## Werfverslag 21 voor project: Zeedijk 365 | 8434 Middelkerke (BE)

1052ANW - Zeedijk 365, 8434 Middelkerke  
 gevelrenovatie van de residentie Anita  
 Zeedijk 365  
 8434 Middelkerke (BE)  
 Nummer: 1052ANW-21  
 Datum: maandag, 25 maart 2024

**21.6 Aansluiting dakdetail 2**

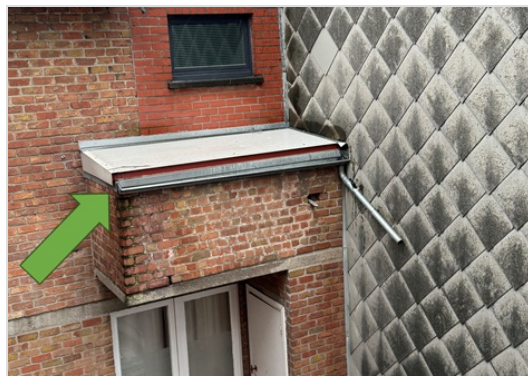
In navolging op punt 20.6 geeft AN aan dat dak roofing(banden) onderling gebrand werden.

**21.9 Datum plaatsing buitenschrijnwerk**

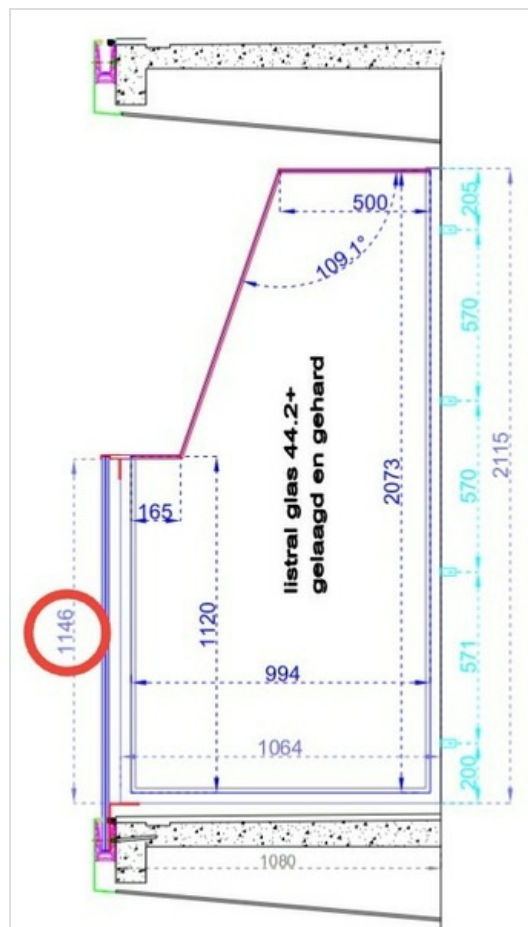
Ifv het treffen van de nodige beschermingsmaatregelen vraagt de SYN, op de algemene vergadering (23/03), al het meubilair af te schermen + met voldoende afstand de gevelopening in de woning te plaatsen. Vanaf finaal bevestigd wordt koppelt AN datum van plaatsing buitenschrijnwerk terug.

Ifv bespreking buitenschrijnwerk / detaillering nodigt AN de OA eerst volgende werfvergadering mee uit.

#### 21.14 Dorpel

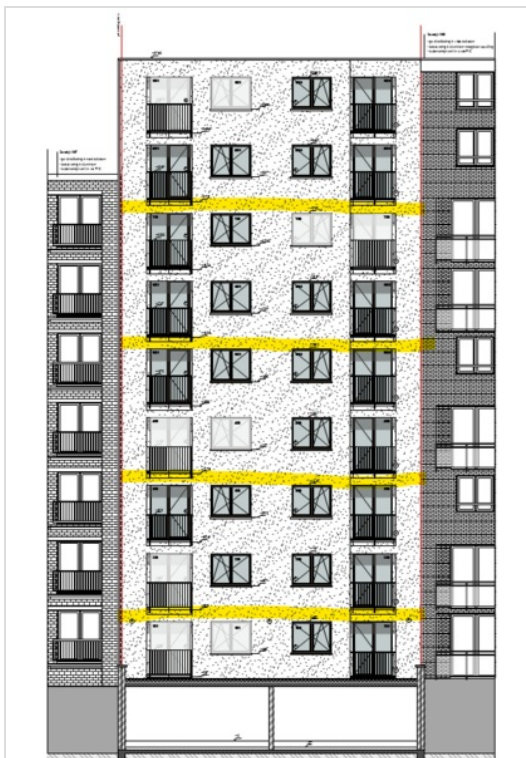
Ifv aanwerken waterkering wordt dorpel profiel m.b.v. isolerend plaatje ( wedi bouwplaat) thermisch onderbroken.

### 21.16 Dekton | Raam voorgevel

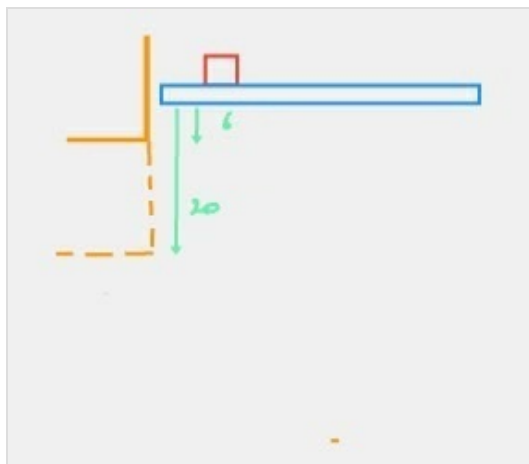
Dekton uitlijnen op buitenschrijnwerk als volgt :

- Verticaal = 2 cm in te springen.<sup>3</sup>
- Horizontaal = 1 cm onder oude voeg.<sup>3</sup>

<sup>3</sup> maatvoering is richtinggevend; door scheefstand gebouw kan dit anders zijn.
